改善箇所説明図

改善の内容

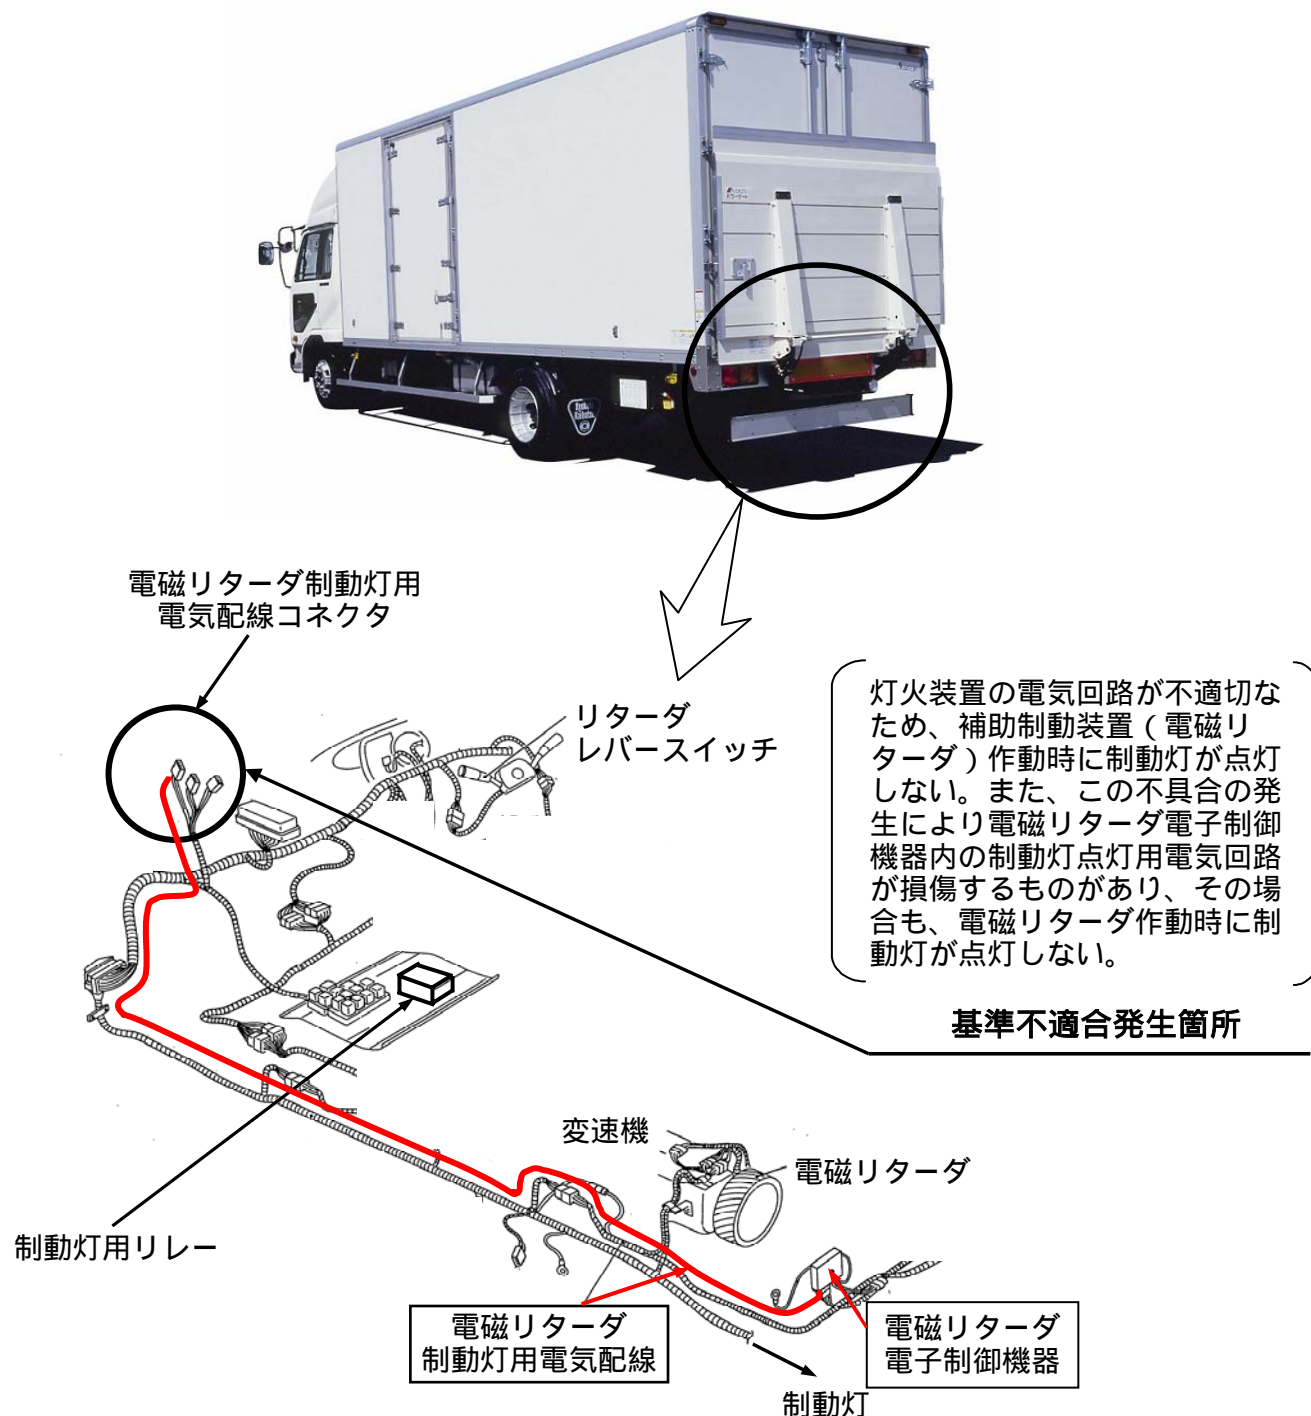
全車両、当該回路に電気配線を追加するとともに、電磁リターダ電子制御機器を新品と交換する。

注： 内は対策部品を示す。

識別：キャブ左側乗降扉内側面（車両主要諸元票貼付部）の近傍に、黄色ペイントを塗布する。
